REGIONE LIGURIA

Settore Ecosistema Costiero e Acque

Oggetto: **S923 –** Procedimento di Verifica di assoggettabilità a VIA sul progetto relativo alla realizzazione di una pista per minimoto in loc. Chiapparino nel Comune di Uscio (GE)
Proponente: Manolo Bracco - Uscio
Comunicazione pubblicazione documentazione per avvio fase pubblica del procedimento di verifica di assoggettabilità a VIA ex art. 19 c. 3 D. Lgs. 152/2006 e richiesta contributi istruttori ex art. 4, c. 4, DGR n. 107/2018. *Riscontro.*

Fig.1 – Area Intervento rispetto ai corpi idrici superficiali e sotterranei individuati nel PTA

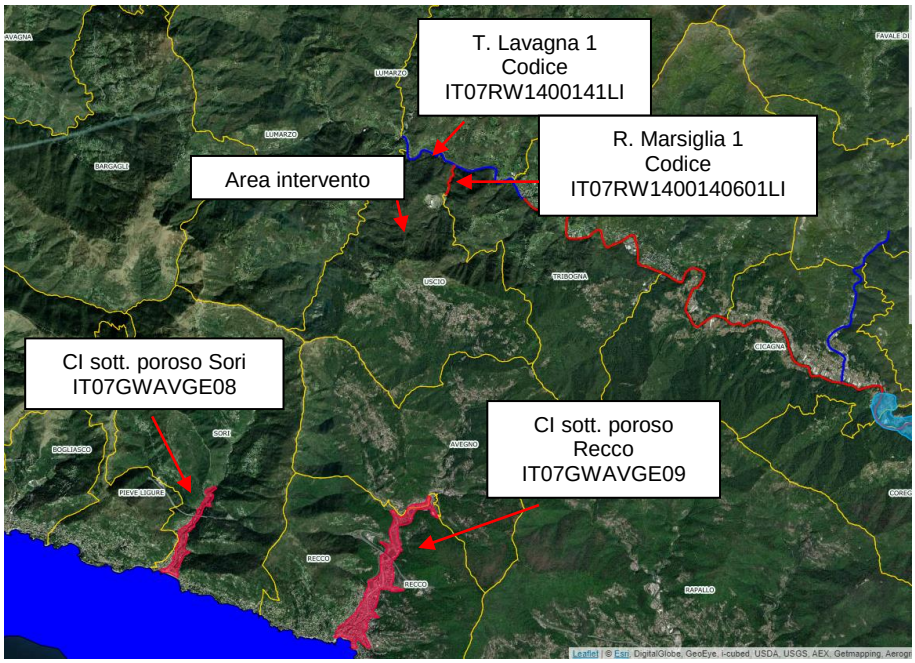
Per quanto riguarda le competenze del nostro settore ed in particolare la compatibilità con il Piano regionale di Tutela delle Acque – PTA (aggiornamento di cui alla DCR. N. 11/2016) innanzitutto si evidenzia che l'area di intervento è localizzata in una zona non interessata da corpi idrici superficiali o sotterranei individuati nello stesso PTA, come rappresentato nella sottostante figura.

In base alla banca dati regionale inoltre, alla data del 31/01/2023 non risultano presenti derivazioni idriche, né ad uso potabile né altri usi, in prossimità delle aree interessate dal progetto.
